**Европейская экономическая комиссия****Комитет по внутреннему транспорту****Всемирный форум для согласования правил  
в области транспортных средств****Рабочая группа по вопросам освещения  
и световой сигнализации****Восемьдесят восьмая сессия**

Женева, 25–28 апреля 2023 года

**Правила ООН, касающиеся установки:****Правила № 48 ООН (установка устройств освещения  
и световой сигнализации)****Пересмотренное предложение по поправкам новой серии  
к Правилам № 48 ООН****Представлено Международной ассоциацией изготовителей  
автомобильных кузовов и прицепов\***

Рис. 1

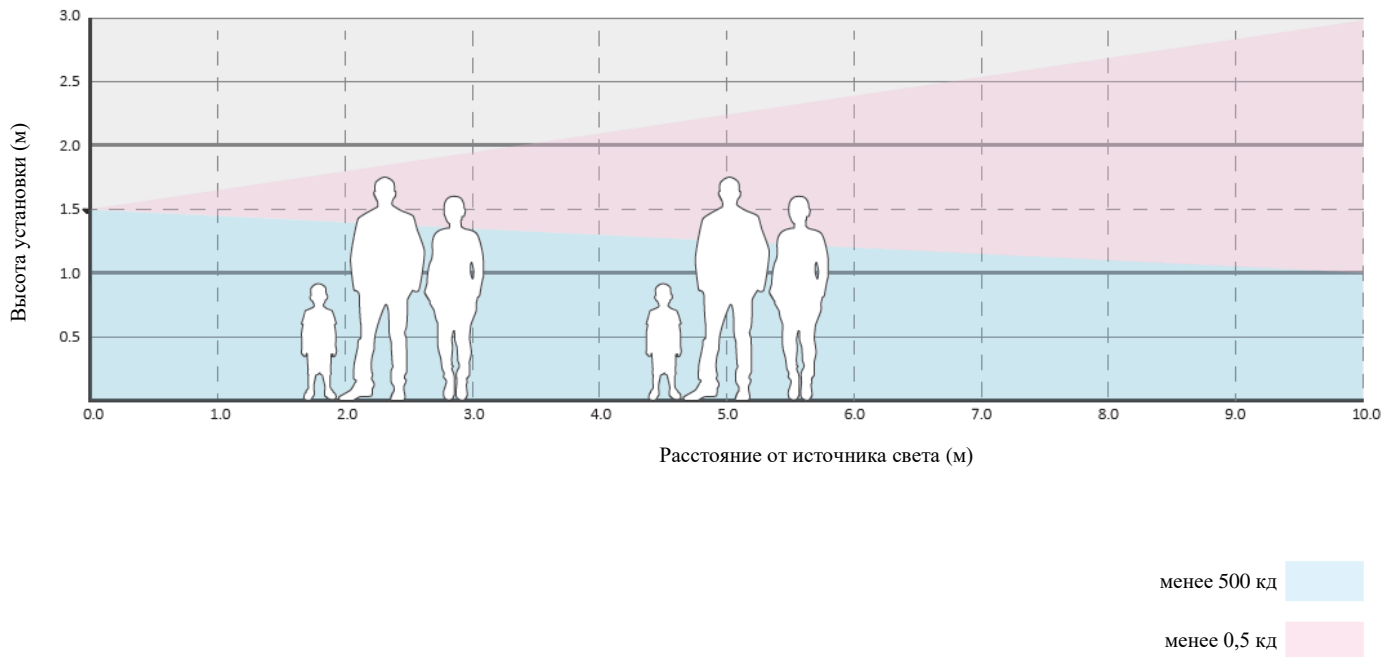
3. Поскольку число огней увеличено до максимум трех с каждой стороны, высота установки была ограничена до 1,5 м во избежание риска ослепления других участников дорожного движения. Это соответствует также максимальной высоте установки боковых габаритных огней. Следует отметить, что зона наблюдения в контексте огней маневрирования также должна соответствовать требованиям приложения 14 (см. рис. 1 ниже в качестве иллюстрации максимально неблагоприятных условий).

**6.26.4.2 По высоте: не более 1500 мм над поверхностью грунта.**
